**UCHWAŁA NR
RADY MIEJSKIEJ WROCŁAWIA**

w sprawie uzgodnienia prac budowlanych w strefie ochronnej pomnika przyrody (dwóch miłorzębów dwuklapowych) rosnących w Ogrodzie Botanicznym we Wrocławiu

Załącznik Nr 1 do uchwały Nr

Szczegółowe warunki prowadzenia prac budowlanych w ramach planowanej inwestycji celu publicznego pod nazwą: „Rozbudowa budynku biurowego o zespół szklarni: Palmiarnia, Wiktoria, Australia wraz z zagospodarowaniem przylegającego terenu w obrębie zabytkowego Ogrodu Botanicznego przy ul. Sienkiewicza 23 we Wrocławiu (dz. nr 25/2, AM-27, obręb Plac Grunwaldzki)”.

Skala:	Data:	Nr rysunku:
1:500	17.02.2025	SZ. PB. A. XX. PZ. 00. R0

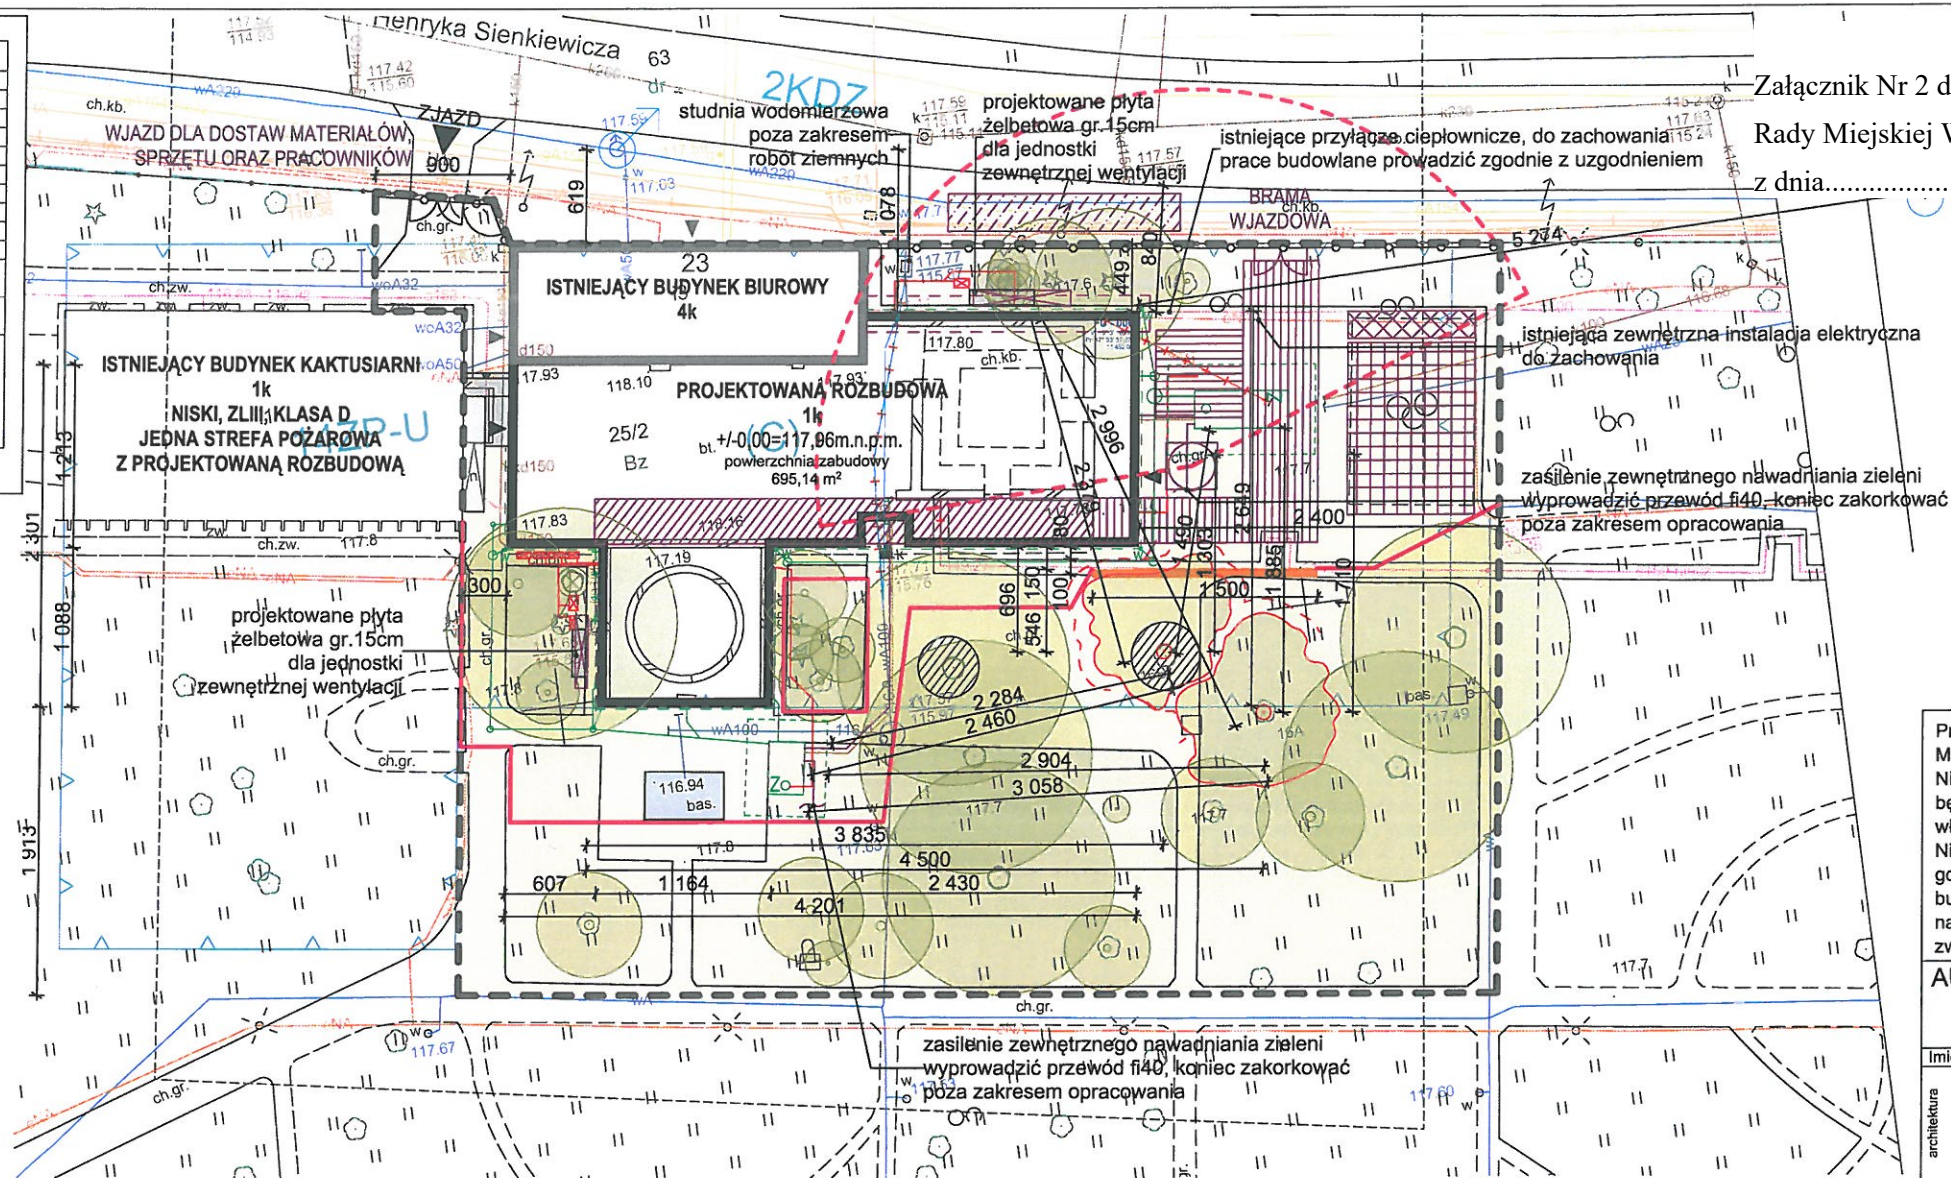
2. Nie dopuszcza się zmiany poziomu gruntu w sąsiedztwie pomnika przyrody - dwóch miłorzębów dwuklapowych o nr 16A i 16B.

3. Nie dopuszcza się zmiany stosunków wodnych w sąsiedztwie pomnika przyrody - dwóch miłorzębów dwuklapowych o nr 16A i 16B.

5. W strefie ochronnej pomników przyrody (tj. poza wygradzeniem terenu budowy) obowiązuje zakaz: prowadzenia prac ziemnych; składowania materiałów budowlanych oraz sprzętu technicznego; wysypywania i wylewania jakichkolwiek substancji chemicznych; poruszania się środkami transportu, ciężkim sprzętem oraz pojazdami mogącymi uszkodzić pnie bądź korony drzew; poruszania się pracowników.

6. Przed przystąpieniem do rozpoczęcia prac, zabezpieczyć strefę ochronną pomników przyrody nr 16B i 16A stabilnym ogrodzeniem ochronnym przeciwpływowym o wysokości 8 m i długości 15 m, w sposób wskazany przez inspektora nadzoru dendrologicznego. Ogrodzenie należy posadzić bez ingerencji w grunt i oznaczyć tablicą „STREFA OCHRONNA POMNIKA PRZYRODY. NIE WCHODZIĆ. NIE WJEŹDZAĆ. NIE PRZESTAWIAĆ OGRODZENIA”. Ogrodzenie to powinno być trwale połączone z wygradzeniem terenu budowy o wysokości 2 m.

10. Jednostki wentylacji zewnętrznej zespołu szklarni umieścić w odległości nie mniejszej niż 20 m od pomników przyrody, z wylotami nieukierunkowanymi bezpośrednio na drzewa pomnikowe.

11. Wody deszczowe i roztopowe odprowadzać do zbiorników retencyjnych korytem usytuowanym bezpośrednio pod ścianami realizowanego zespołu szklarniowego, bez realizacji dodatkowych wykopów w celu montażu koryta.

12. Istniejący historyczny kanał sanitarny, biegnący pomiędzy pomnikami przyrody a zespołem szklarni pozostawić bez ingerencji.

RYSUNEK		
Tytuł:	Faza:	Branża:
Szczegół 3 (detal posadowienia budynku w południowo-wschodnim narożniku Australii)	Projekt budowlany	Architektura Konstrukcja
Skala:	Data:	Nr rysunku:
1:50	17.02.2025	SZ_PB_A_ST_DE_03_R0

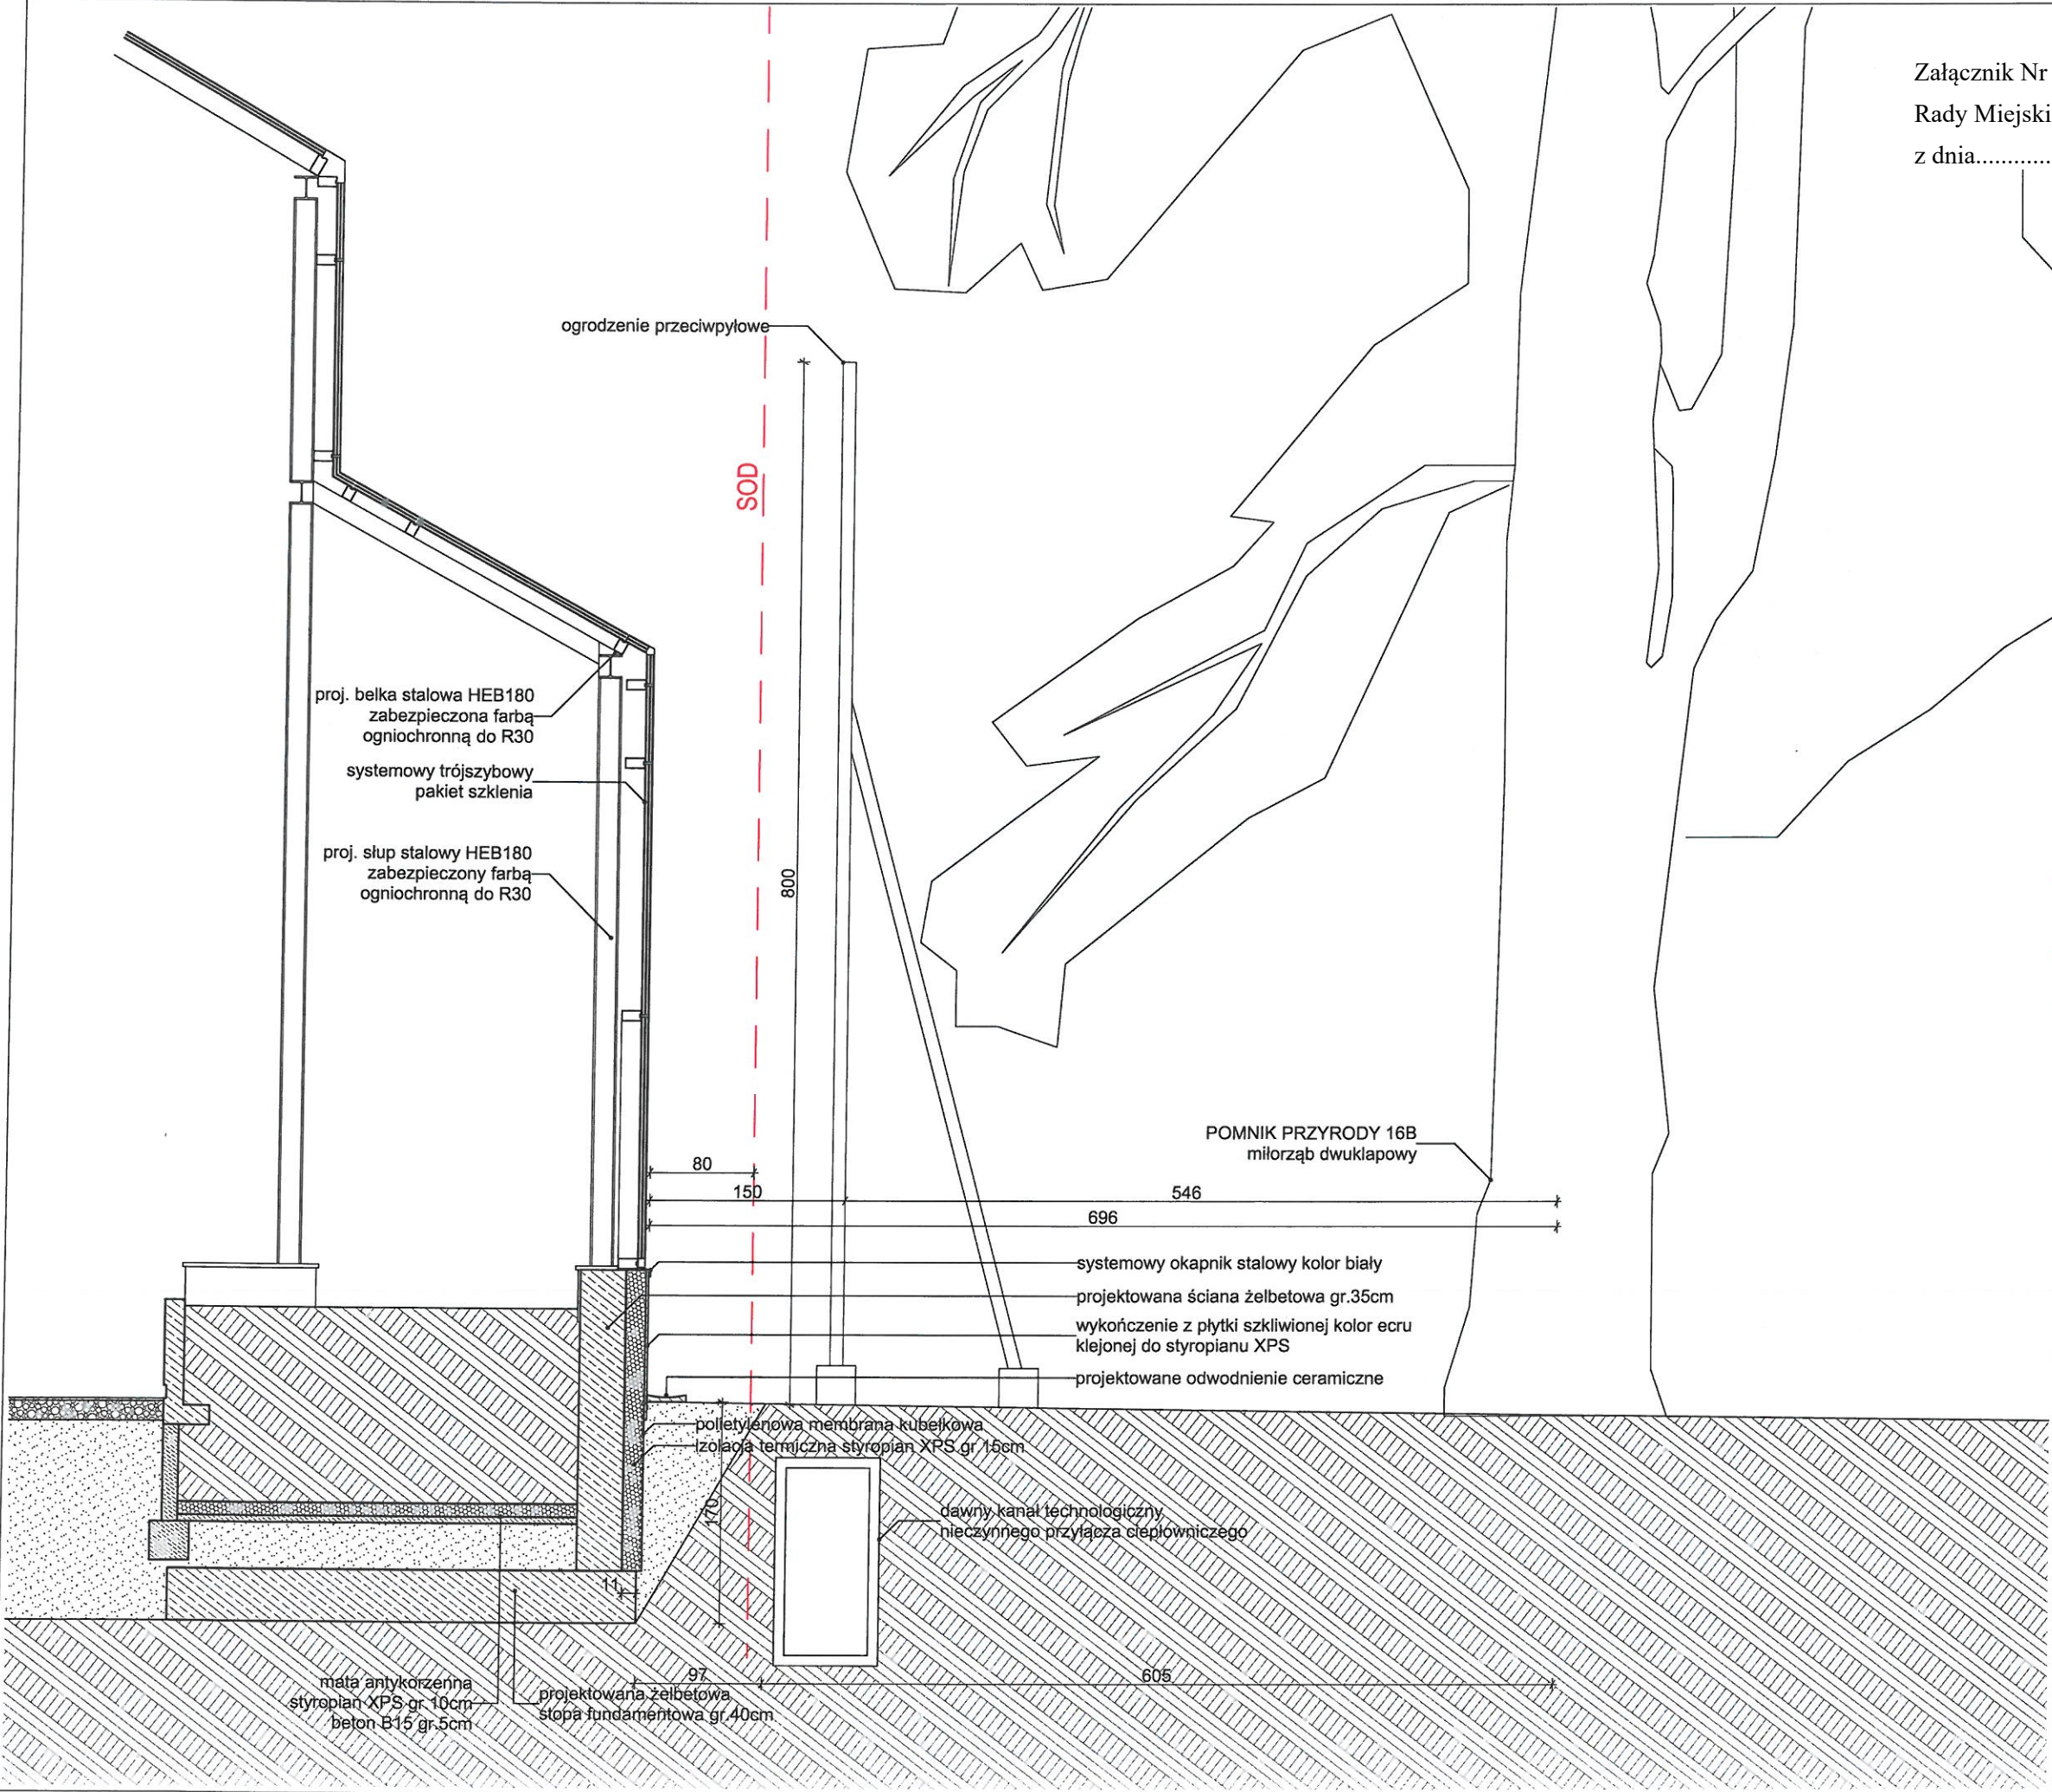
14. Narożnik południowo - wschodni pawilonu Australii w obrębie słupa narożnego i słupów sąsiednich względem niego, wykonać bez odsadzki w poziomie podbudowy fundamentu, w kierunku zewnętrznym, w celu zwiększenia odległości między ścianą wykopu a pomnikiem przyrody nr 16B. Wykopy w narożniku południowo - wschodnim pawilonu Australii wykonać ręcznie.
